東京大学原子炉の廃止措置計画変更概要について

令和2年11月30日

東京大学大学院工学系研究科原子力専攻

廃止措置計画の記載事項変更概要

図7.1 原子炉施設に係る管理組織体制

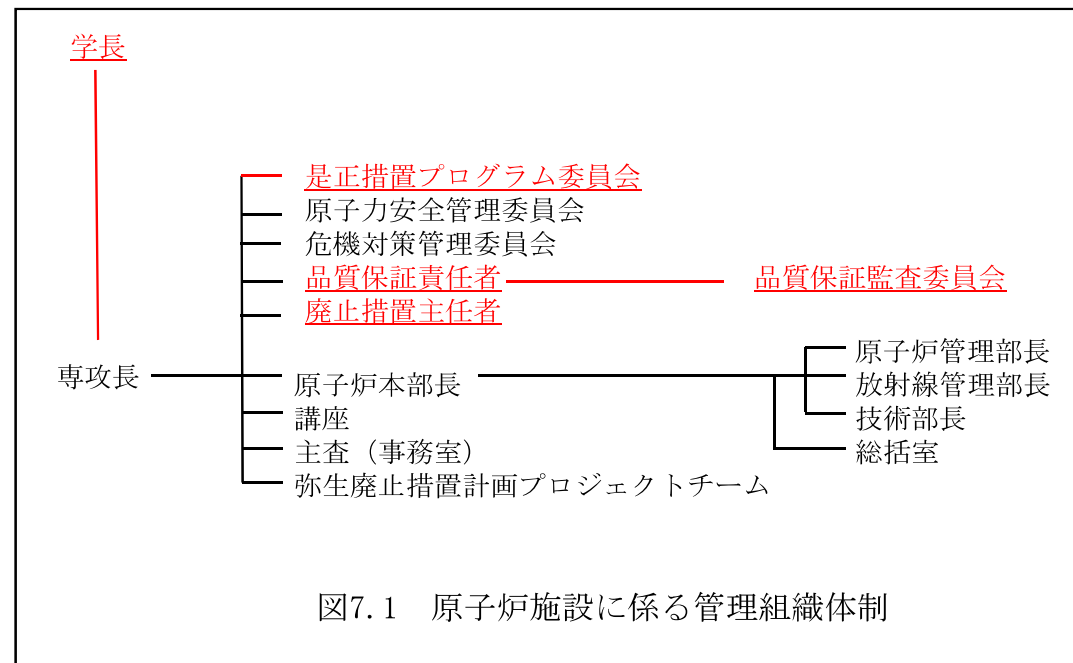
変更前の「添付書類7.廃止措置の実施体制に関する説明書」には、「原子炉施設に係る管理組織体制」が表として記載されている。今回の変更において、トップマネジメントを担う原子炉設置者としての学長の立ち位置について追記している。

また、不適合の有無を判断し、処置の必要性評価並びに処置の有効性確認を定期的に行う場として、「是正措置プログラム委員会」についても明示している。

7. 品質マネジメント活動と継続的改善

廃止措置期間中における品質マネジメント活動は、添付書類8に示す体制のもと、廃止措置における安全の重要性に応じた管理を実施する。また、廃止措置の品質マネジメント活動のうちの継続的な改善として、図7.1に示す是正措置プログラム委員会において、不適合の有無を判断し、処置の必要性評価及び計画並びに処置の有効性確認を定期的に行う。
